## 委員および一般からのご意見

### ①委員から流域委員会への意見、指摘 (2007/10/6~2007/10/22 第 64 回委員会以降)

### ②一般からの流域委員会へのご意見 (2007/10/6~2007/10/22 第 64 回委員会以降)

### 遊水地完成後の湛水域

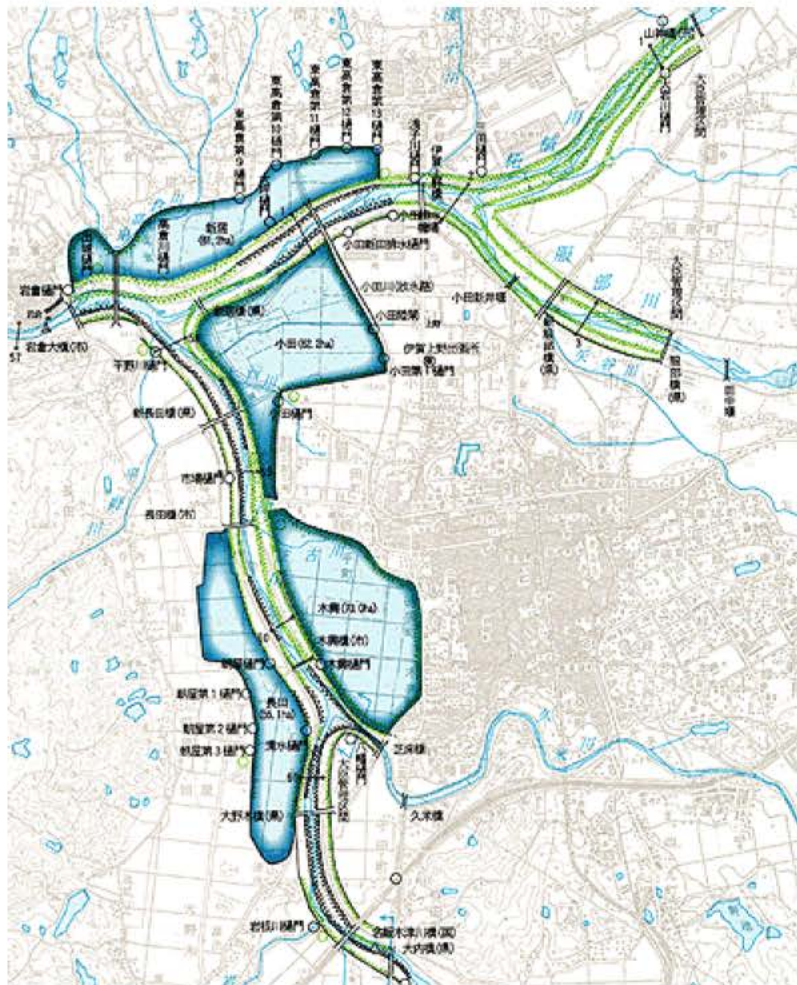
遊水地完成後の湛水域  
遊水地完成すると上野地域の氾濫を防止できます。とあります

完成後の湛水域のなく遊水地にて氾濫防止は可能であり  
浸水地域の表示はありません。

よって、上野地区浸水対策は川上ダムその他の方法によらなくても  
現行の遊水地事業で可能です。  
投稿者 伊賀市 小原 善弘
